Concours de projets à Compesières
pour l'aménagement du site et
la réalisation d'une école et d'autres
bâtiments communaux et paroissiaux

Rapport du jury

Genève 22 mai 1997

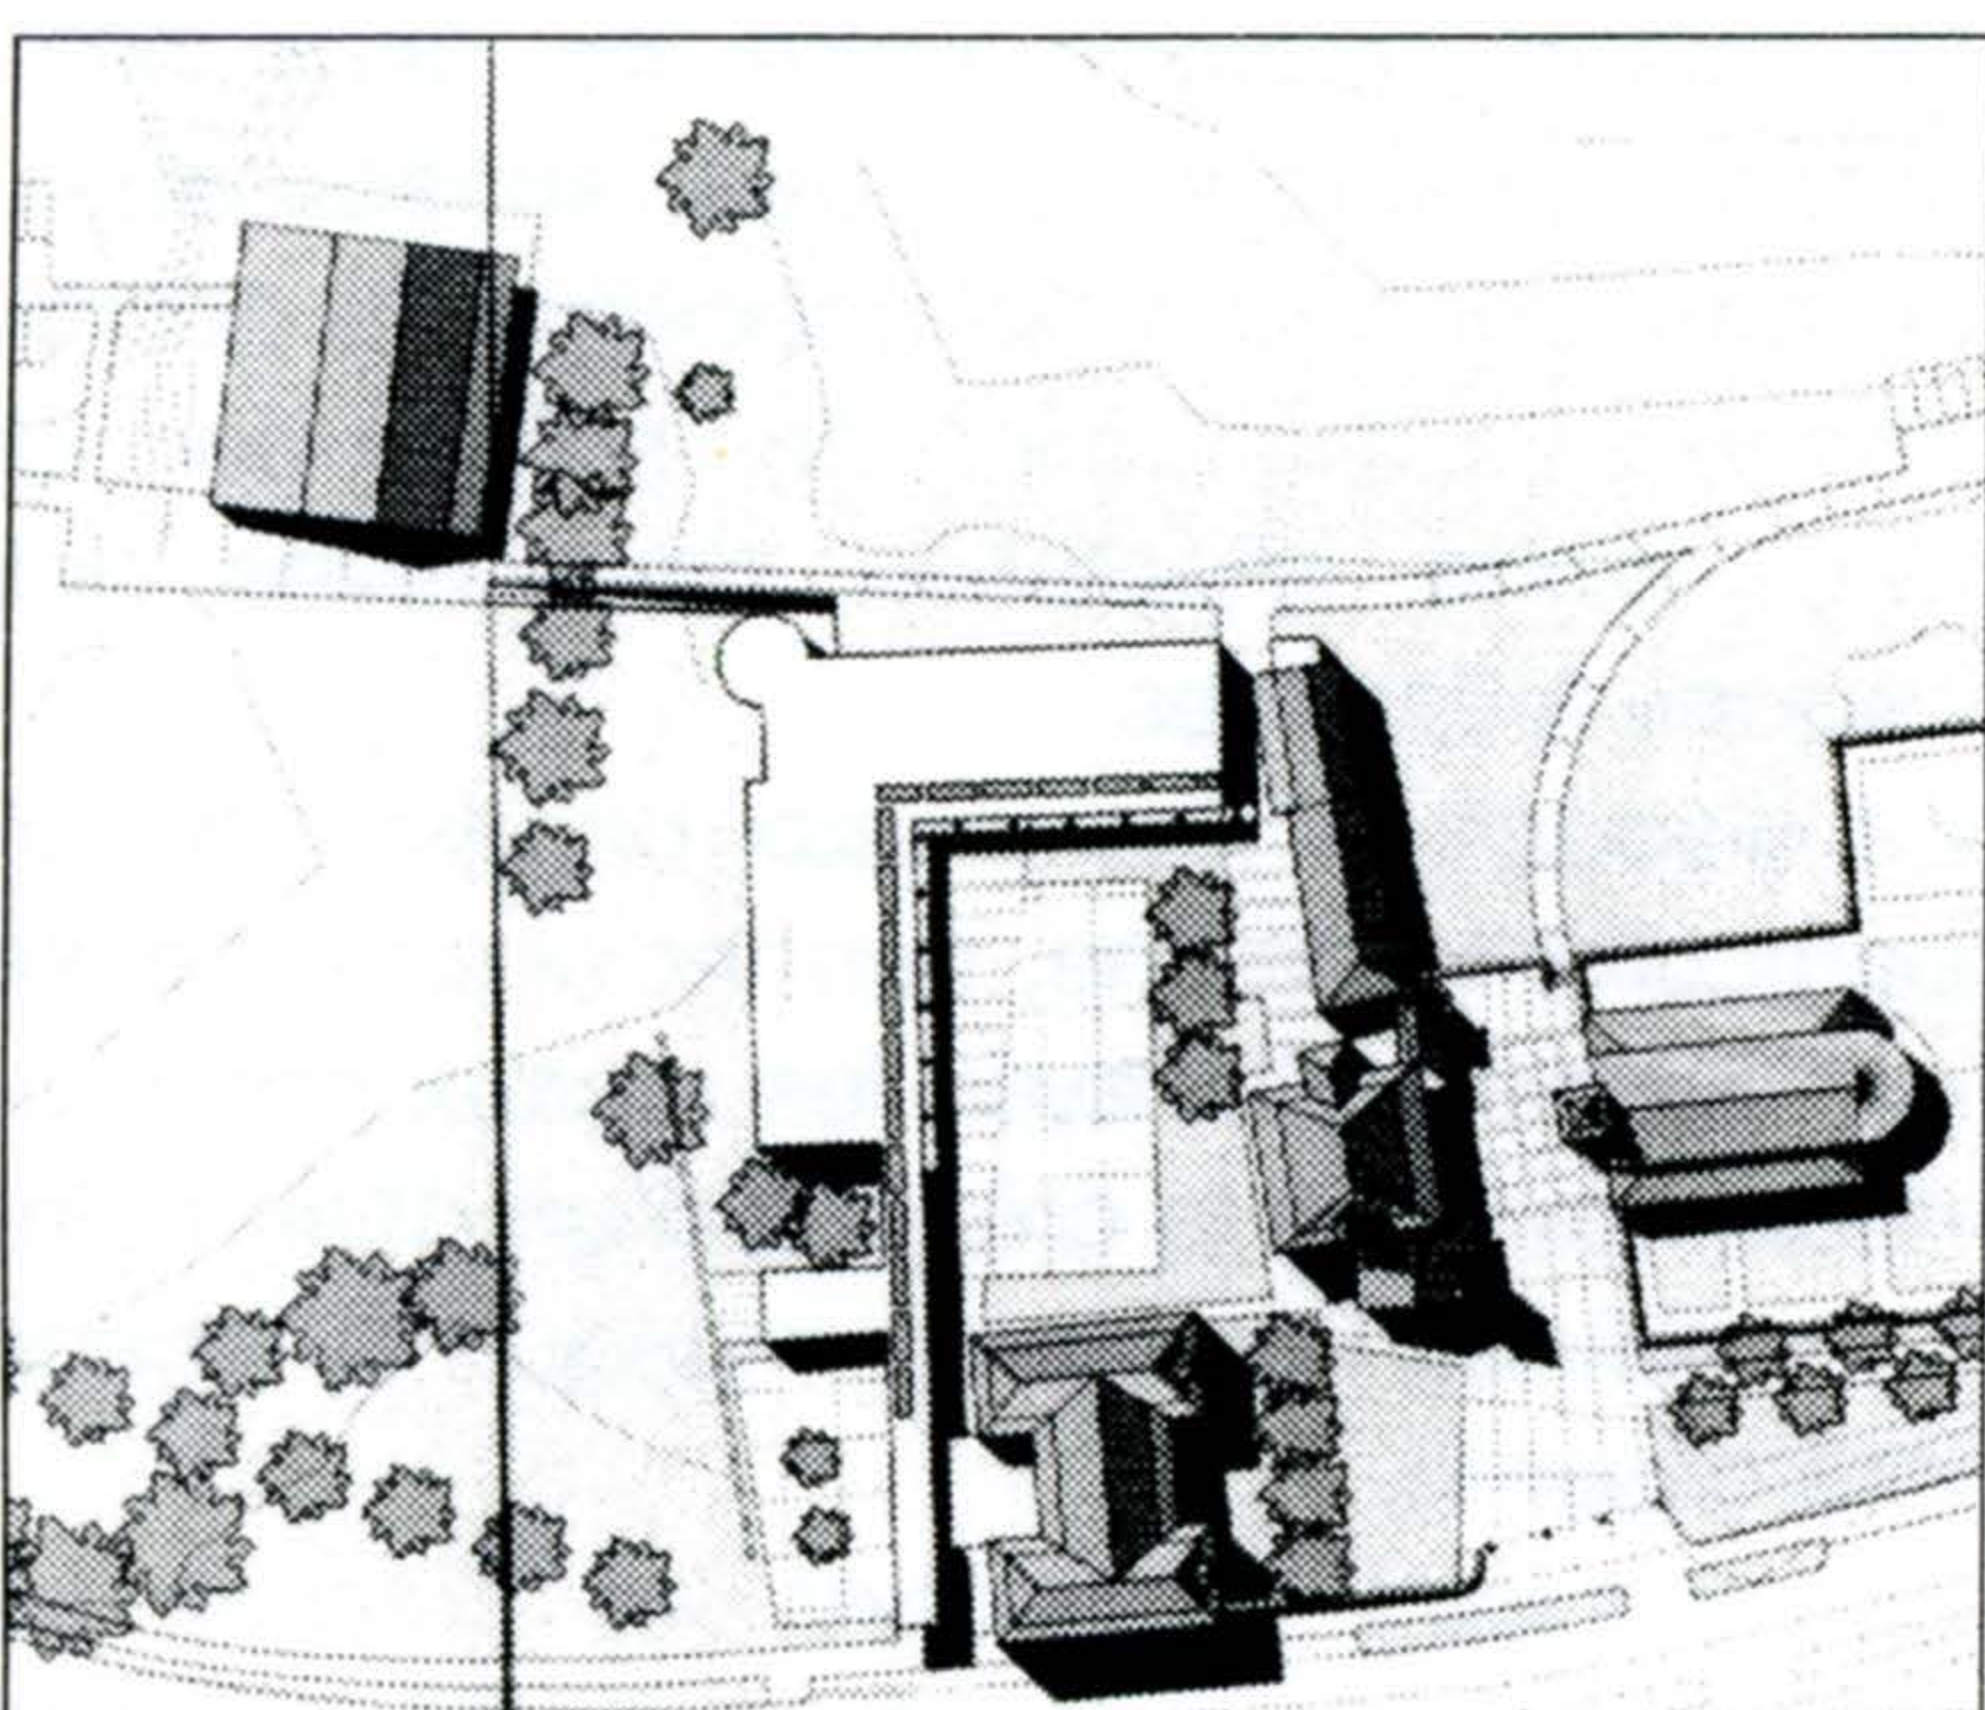
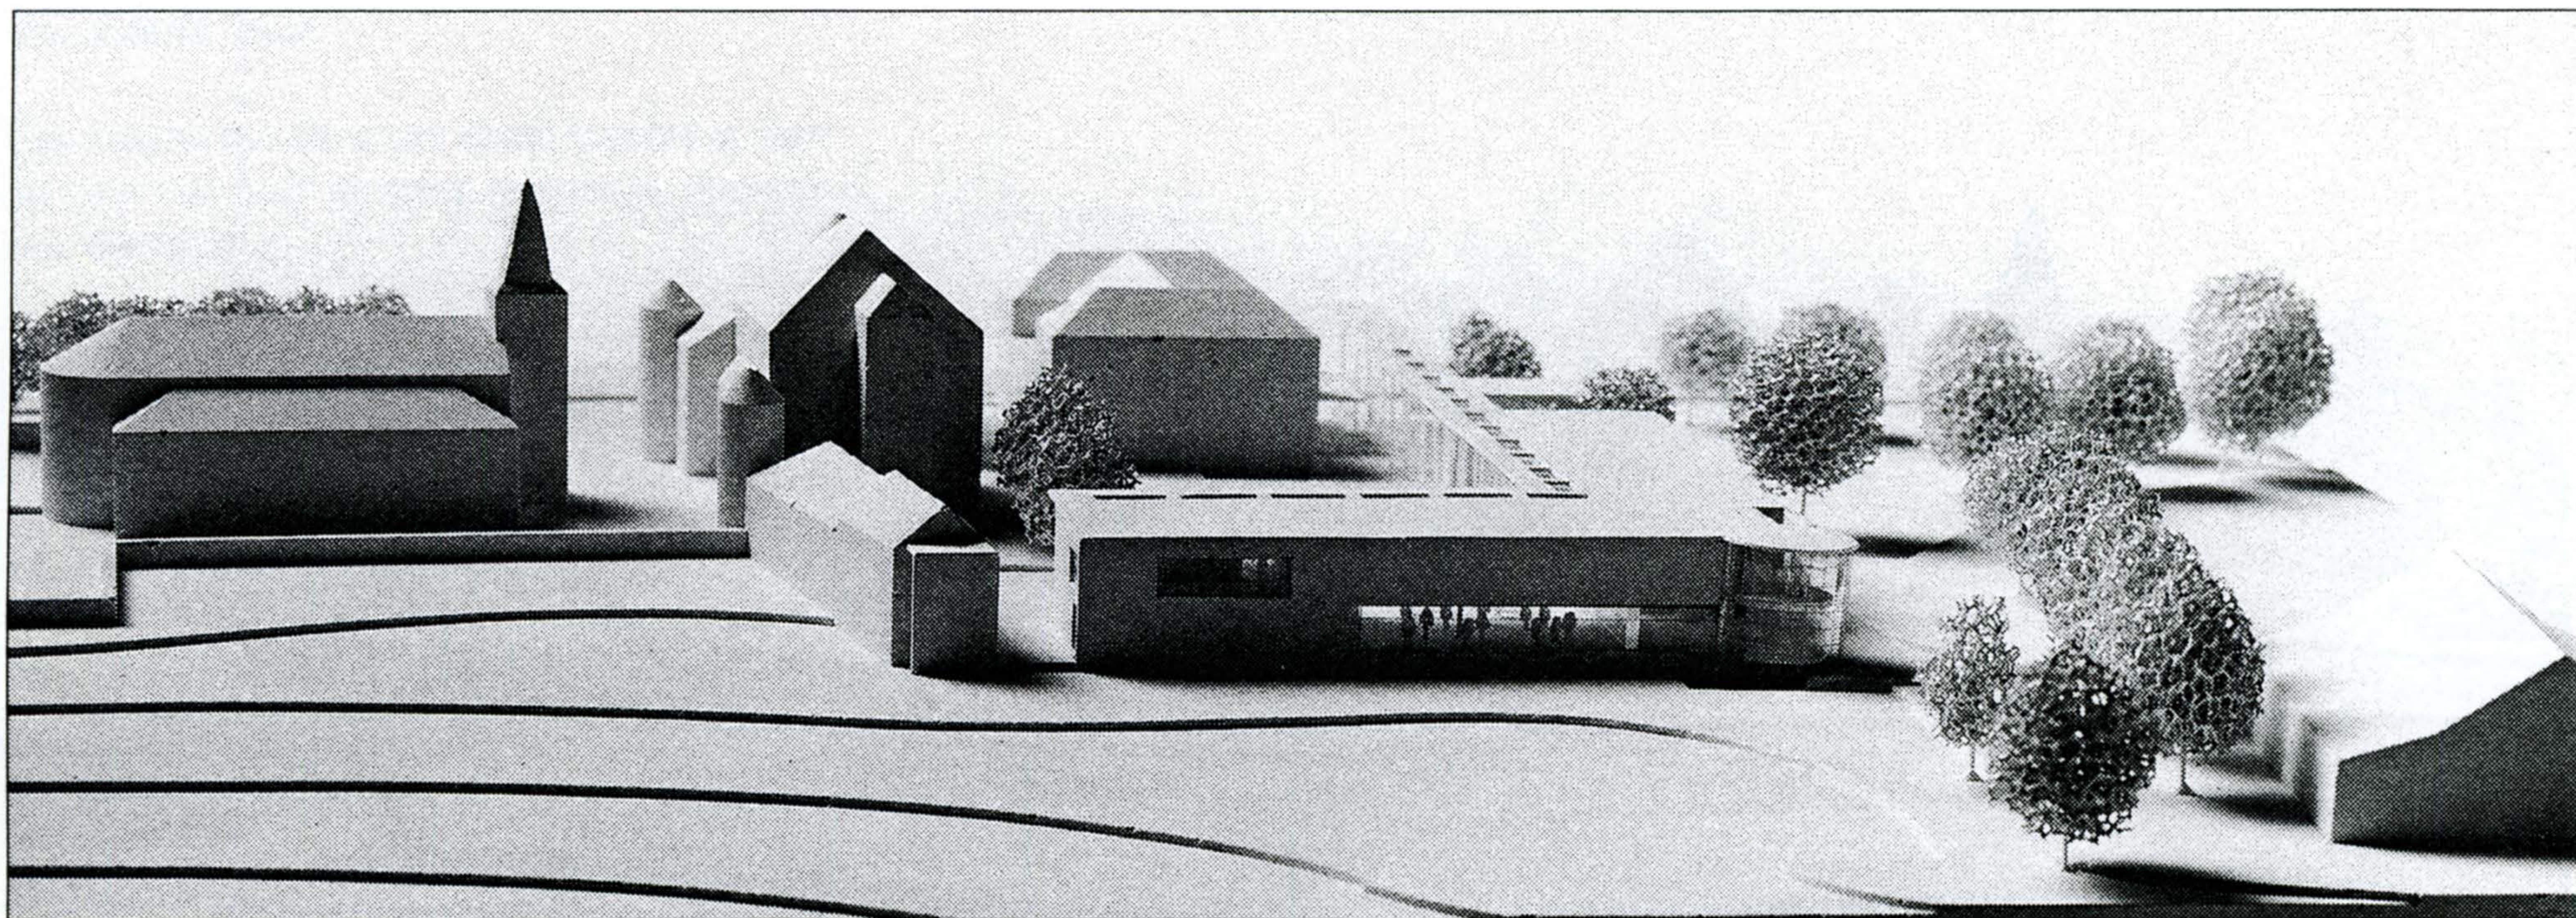
Les éléments du projet trouvent place dans un ensemble de bâtiments organisés autour d'une cour, laissant ainsi à l'extérieur la Commanderie, l'église et l'école actuelle. Tout en prenant en compte des traces historiques et en s'appuyant sur une analyse intéressante de la géométrie du paysage, cette disposition assez compacte dégage des relations variées avec la campagne et le site environnant: au nord les champs et une place des fêtes en relation avec le hangar, à l'ouest un vaste espace vert aménagé et planté, reliant l'auberge et la salle de gymnastique. Proche de l'école existante, l'ancien jardin est conservé. Son traitement est toutefois assez fermé, jusqu'à un groupe de garages adossé à son côté ouest. Les parkings sont relativement éloignés de l'église et de la Commanderie. L'accès pour les élèves est satisfaisant. Les volumes proposés sont en harmonie avec le site bâti existant, dont ils ne perturbent pas la silhouette. La Commanderie, notamment, conserve une position nettement dominante. La proposition de maintenir le petit bâtiment de la laiterie est intéressante, mais son agrandissement est discutable.

La liaison couverte entre les deux bâtiments scolaires est peu satisfaisante, notamment en ce qui concerne les accrochages. La disposition des préaux permet une bonne séparation des élèves des classes enfantines.

La disposition des locaux paroissiaux, en particulier la cuisine, permet une heureuse complémentarité avec les locaux communaux. Toutefois la création d'un déambuloire devant l'écurie en masque la façade intéressante.

Les couloirs distribuant les classes ne bénéficient d'aucun dégagement. L'accès à la salle de rythmique est peu aisé. La complémentarité entre la bibliothèque et la salle d'exposition est bienvenue.

La disposition des logements de fonction au-dessus des salles de société peut être une source de conflits.

L'architecture exprime une recherche d'harmonie avec le site, sans entrer en concurrence avec le bâti existant.

Cependant les typologies proposées orientent les activités non sur la place mais sur l'extérieur du site; la nouvelle école en se tournant à l'ouest avec les services côté cour, en est un exemple symptomatique, laissant présager une difficulté quant à l'animation et la convivialité du lieu.
